## 三保松原景観改善技術フォローアップ会議

## 第6回技術検討ワーキング部会

令和5年5月29日

# 1. 2号新堤(南)の函体天端形状

#### ①側壁切欠きなし

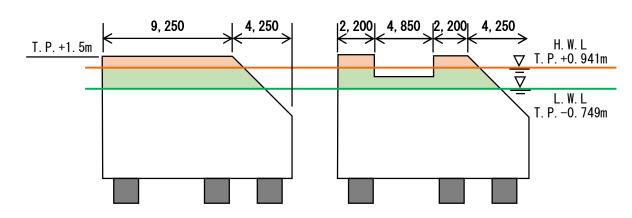
提案手法 2	目的	効果
函体の天端側壁に切欠きを作 り2列直線形状とする。	函体の天端側壁に切欠きを作ることで、海面上に露出する 面積を減少させ、視点場から の函体側面の視認性を低減さ せる。	視点場からの函体側面の視認性を低減することで、周辺景観への影響を抑制できる。

海面上に露出する函体側面の面積

①側壁切欠き なし	②側壁切欠き あり	低減率
H. W. L (T. P. +0. 941m)	5. 3m <sup>2</sup>	2. 6m <sup>2</sup>	50. 9%
L. W. L (T. P0. 749m)	23. 3m²	16. 3m <sup>2</sup>	30.0%
